Installation électriques à basse tension et à très basse tension (Livre 1 AR 8/9/2019) - Direction générale de l'énergie

📍 Lieu du contrôle: AVENUE LÉOPOLD III 153 7134 Peronnes-les-binche Belgique

📄 Type de contrôle: Visite périodique (Livre 1 6.5)

CONCLUSION : NON CONFORME

Tableau 1

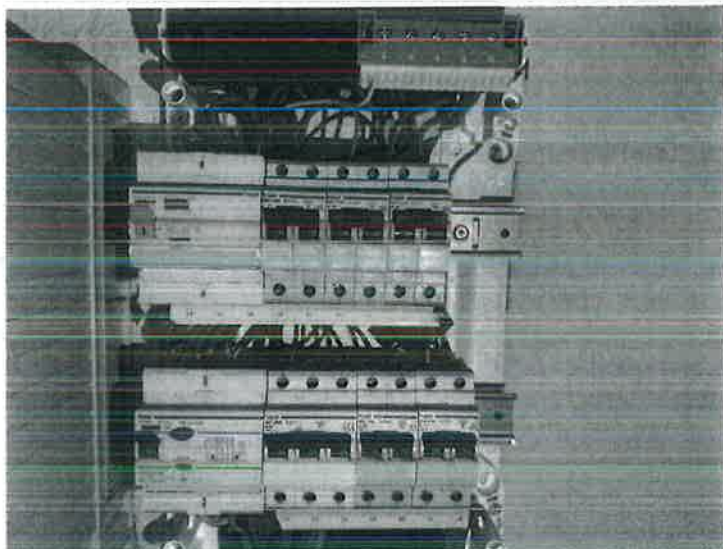
Bouton test du différentiel 30MA ne déclenche pas
